ウレタンサドル用アースローラ組立変更の件

件名	ウレタンサドル用 アースローラ組立変更の件	発行日付	2020年4月24日
		〒819-0192 福岡県福岡市西区今宿東1丁目1番1号 三菱電機 FA 産業機器株式会社 TEL 092-805-3400

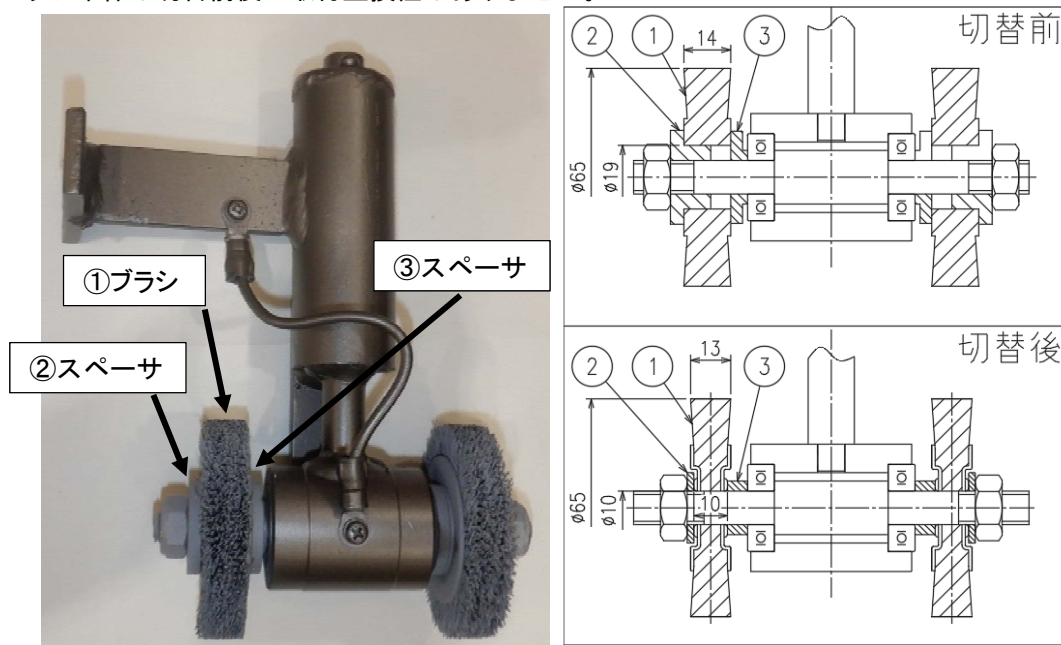
- 変更内容
ウレタンサドル用アースローラ組立のブラシ部分が変更となります。
- 対象機種
サドル ST-U シリーズ
- 変更理由
ブラシの調達先変更による。
- 変更時期
製品：2020年5月生産分より変更となります。
在庫状況により機種ごとに変更時期は異なります。
複数台購入頂いた場合、新旧混在する場合があります。
サービス部品：在庫消化後より変更となります。
アースローラ組立としては切替前後で取付互換有のため、形名コード(03N13W)は変更しません。
※ブラシ単品での販売は実施致しません。
- 変更内容
変更内容は下図の通りとなります。
ブラシ寸法変更に伴いスペーサの形状が変更となります。
ブラシ単体は切替前後で取付互換性はありません。
